VYSVĚTLENÍ ZADÁVACÍ DOKUMENTACE Č. 8

Název veřejné zakázky:	Centrální depozitář, expozice a centrum regionální výuky
Druh zadávacího řízení:	podlimitní otevřené řízení
Druh veřejné zakázky:	stavební práce
Adresa profilu zadavatele:	https://zakazky.krajbezkorupce.cz/profile_display_88.html
Identifikace projektu:	„Centrální depozitář, expozice a centrum regionální výuky“, reg. číslo: CZ.06.3.33/0.0/0.0/17_099/0007909

Název zadavatele:	Jihomoravské muzeum ve Znojmě, příspěvková organizace
Sídlo zadavatele:	Přemyslovců 129/8, 669 02 Znojmo
Zastoupen:	Ing. Vladimíra Durajková, ředitelka
IČO:	00092738
DIČ:	Není plátce DPH

Dotaz č. 77:

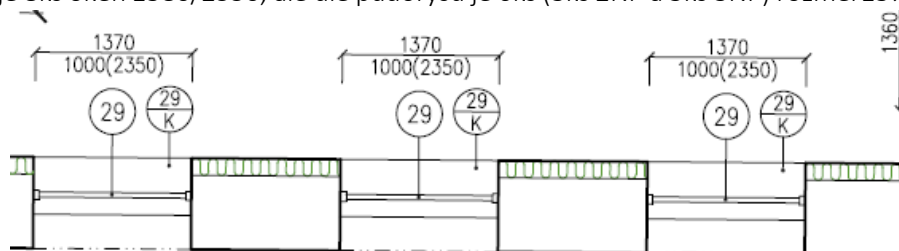
Dle technické zprávy: Podlahy v sociálních místnostech budou opatřeny stěrkovou hydroizolací (typ. vzor Badizol apod.). a skladby P6 je uvedena hydroizolace stěrka pod dlažbu. V soupisu prací není nikde vykázána, pokud má být součástí, žádána o doplnění do soupisu prací.

V Položkovém rozpočtu, který je přílohou č. 1 tohoto Vysvětlení je stěrková hydroizolace doplněna.
